品质部测试报告Testing Report

SES-03-481-0025

新款杯刷(带吸盘)样品检验/ Producto: Cepillo lavaplatos con ventosa

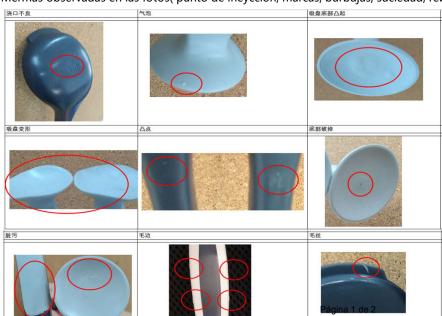
注塑件外观不良项目见下图:(浇口不良,颜色不一致,流痕,包胶不良,合模线大,凸点,气泡,吸盘底部凹凸不平,脏污,料花,毛边)等/ Mermas observadas en las fotos(punto de ineycción, marcas, burbujas, suciedad, rebabas) (Nota: selección para envio muestras)
